INFORME DE VISITA DE INSPECCIÓN A LA INFRAESTRUCTURA DE ESTACIONES DE SERVICIO EN EL DEPARTAMENTO DE QUINDIO MUNICIPIOS DE ARMENIA Y CALARCÁ MINISTERIO DE MINAS Y ENERGÍA - MME

Elaborado por:
DIANA YAMILLE ALVAREZ GALVIS
DIEGO FERNANDO TORRES DIAZ
Dirección de Hidrocarburos
OCTUBRE 2024

Foto 8. Fijación insuficiente de cableado a la pared

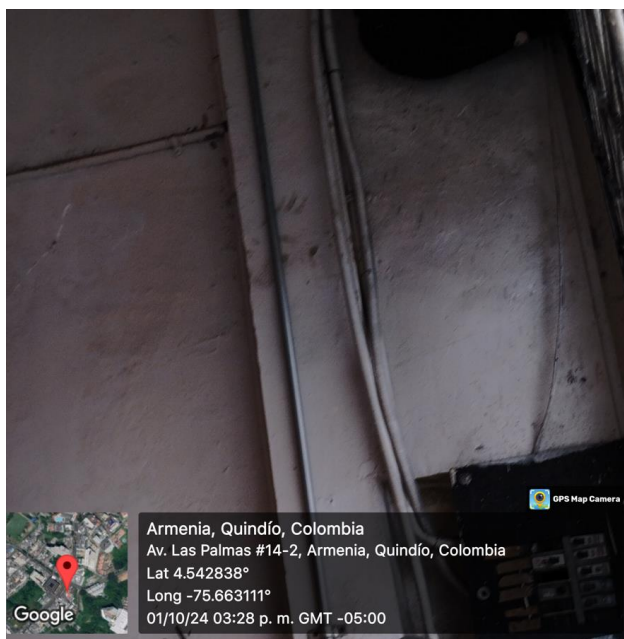
Nota: Deficiente protección del cableado con tubería Conduit con falencias en la fijación a la pared, cableado expuesto empalmado con cinta aislante. En general con mantenimiento deficiente. Así mismo la planta eléctrica no se encuentra debidamente confinada (puerta estilo reja persiana (a la

derecha) y según información recibida por parte de la administradora de la EDS, al parecer se encuentra fuera de servicio.

Foto 11. Revisión boquillas de llenado tanques.

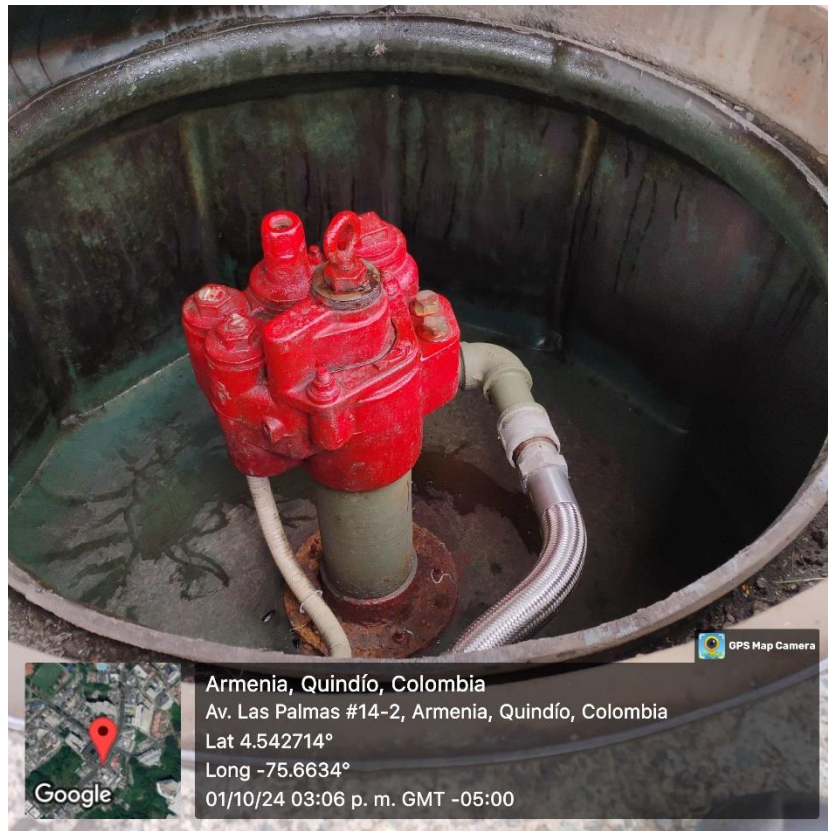
Nota: La profundidad de las boquillas de llenado oscila entre los 23 y 26 cm.

Foto 2. Zona de operación (isla distribución gasolina corriente)

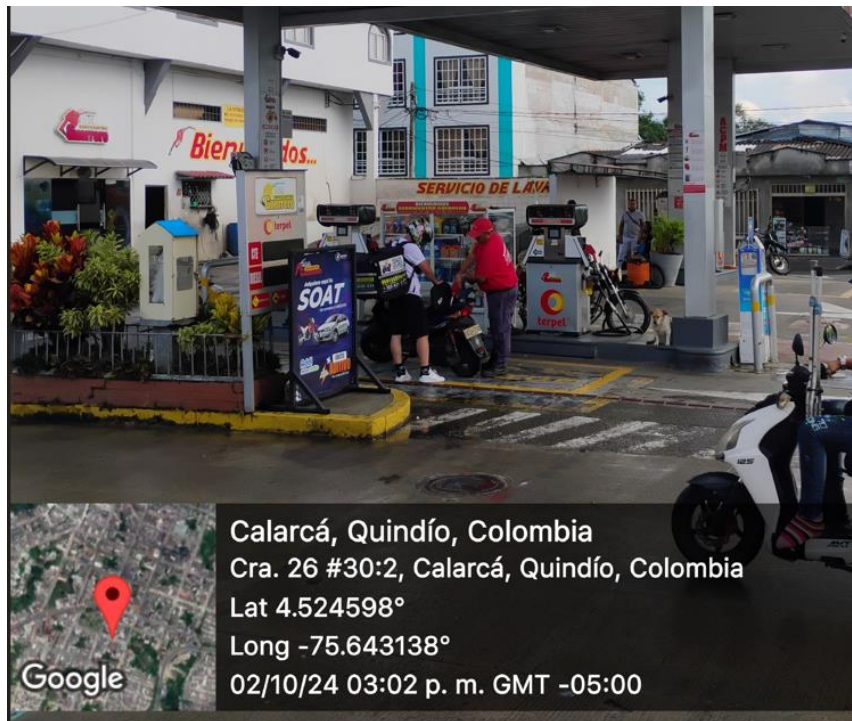
Nota: Distancia entre ejes de surtidores inferior a 5 m (medición 3.06 m). Ancho de carril de llenado de vehículos inferior a 3 m (medición 1.94 m hasta canal de recolección y 2.20 m hasta separación con la vía).

Foto 10. Evidencia prueba parada de emergencia fallida

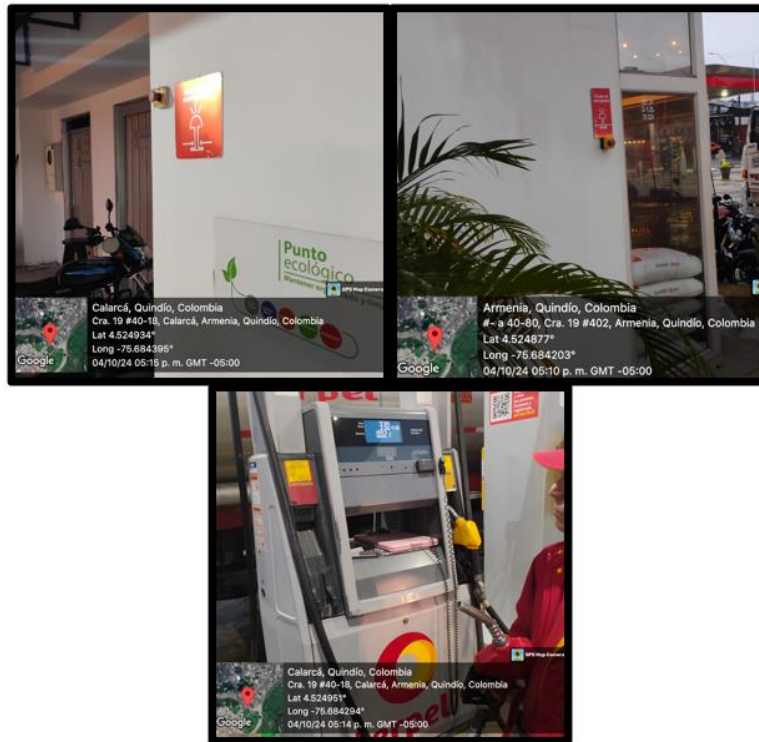
Nota: Se realizó la prueba de parada de emergencia en los 2 puntos que tienen dispuestos en la EDS para la misma. Dicha prueba fue fallida en ambos puntos. La persona que atendió la visita aduce que es probable que sea debido a arreglos eléctricos previos.
